Hvalfjarðarsveit, 18. apríl 2017.

Grunnskóli Stykkishólms
skólastjóri, Berglind Axelsdóttir
netf: berglind@stykk.is

Hinn 11. apríl s.l. skoðuðu starfsmenn Heilbrigðiseftirlits Vesturlands (HeV) húsakynni Grunnskólans Stykkishólmi að beiðni byggingar- og skipulagsfulltrúa og skólastjóra Grunnskólans vegna kvartana sem borist hefðu frá nemendum um óþægindi og slæma líðan í ákveðnum stofum skólans. Grunur léki á að mygla gæti valdið þessum óþægindum. Tvær kennslustofur voru sérstaklega skoðaðar með myglu í huga, Súgandisey, kennslustofa 9. bekkjar og Arnarey, kennslustofa 7. bekkjar.

Séð inn í Súgandisey, kennslustofa 9. bekkjar

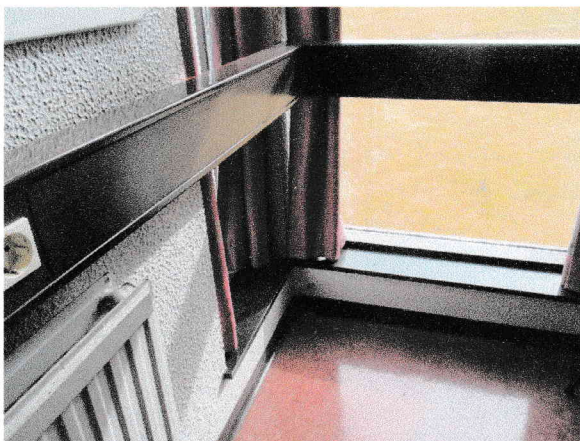
Báðar stofurnar eru inn af bókasafni skólans, í suður- og norðurenda bókasafnsins. Í stofunum er tvöfalt gler, ónýtt í nokkrum gluggum, þannig að einangrunargildi þeirra hefur fallið auk þess sem útfellingar myndast við leka milli glerja. Ekki var hægt að merkja mikinn raka í útveggjum nema í norðausturhorni kennslustofu 7. bekkjar.

HeV fer fram á að rekstraraðili sendi inn tímasetta áætlun um þrif vegna ofangreindra atriða. Þá skal rekstraraðili innan mánaðar frá dagsetningu þessa bréfs senda inn upplýsingar um fyrirhugaðar bætur á húsnæði s.s. viðgerðar á gluggum og rakaskemmdum í matsal og kennslustofu 7. bekkjar.
